# 中型トラック 原動機（ピストン）のリコールについて

（届出日：令和2年8月24日 開始日：令和2年8月25日）

リコール番号4796

## 改善箇所説明図

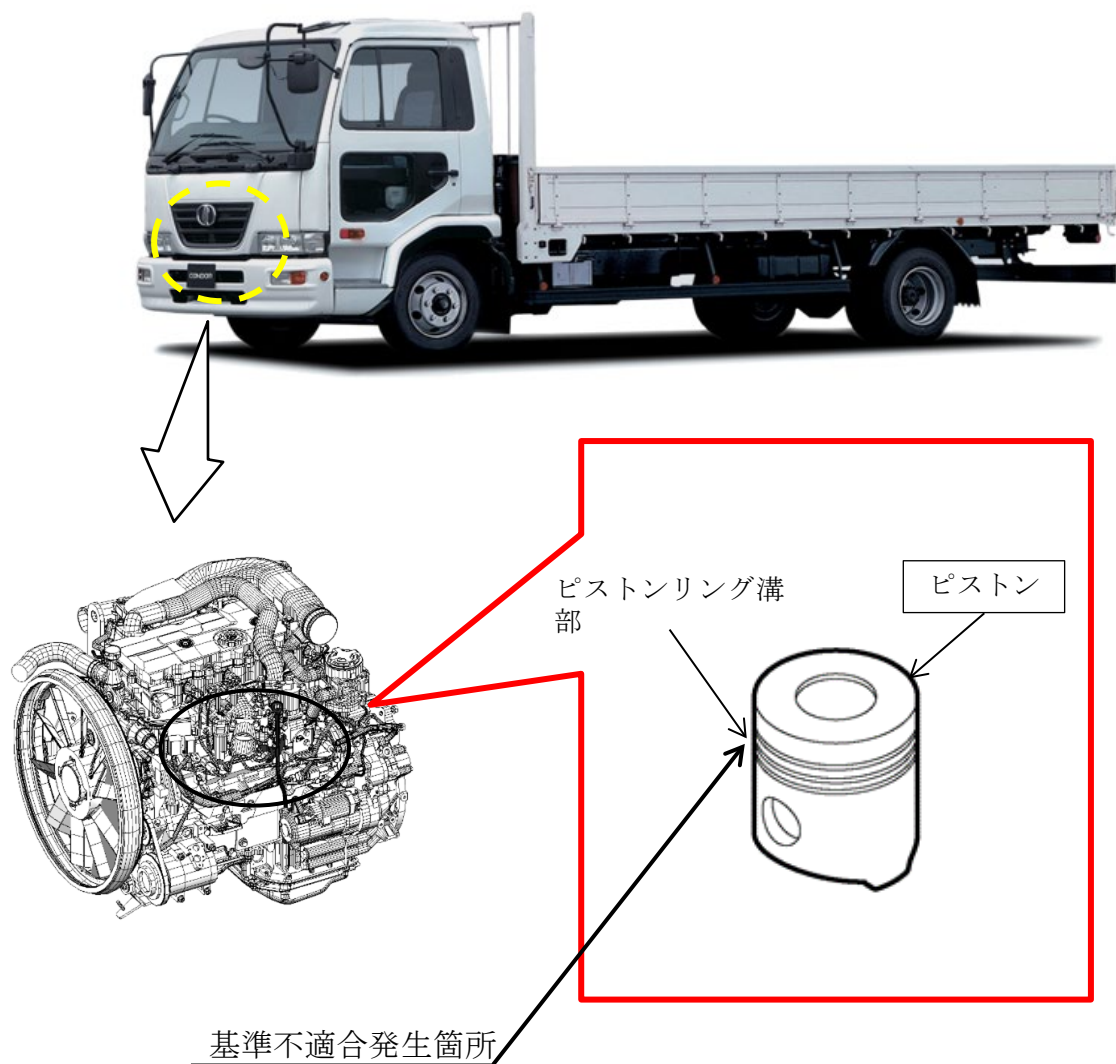
原動機のピストンにおいて、鋳造工程の設備条件が不適切なため、ピストンリング溝部の強度が不足しているものがある。そのため、当該溝部に亀裂が生じ、走行中にエンジンが損傷するおそれがある。

走行距離が5万kmを超える車両は、原動機を点検し、ピストンが損傷している場合は全気筒のピストンを対策品と交換する。また、走行距離が5万km以下の車両は、全気筒のピストンを対策品と交換する。

識別： 改善済車両にはシリンダーヘッドカバー後端右側に白色のペイントを塗布する。
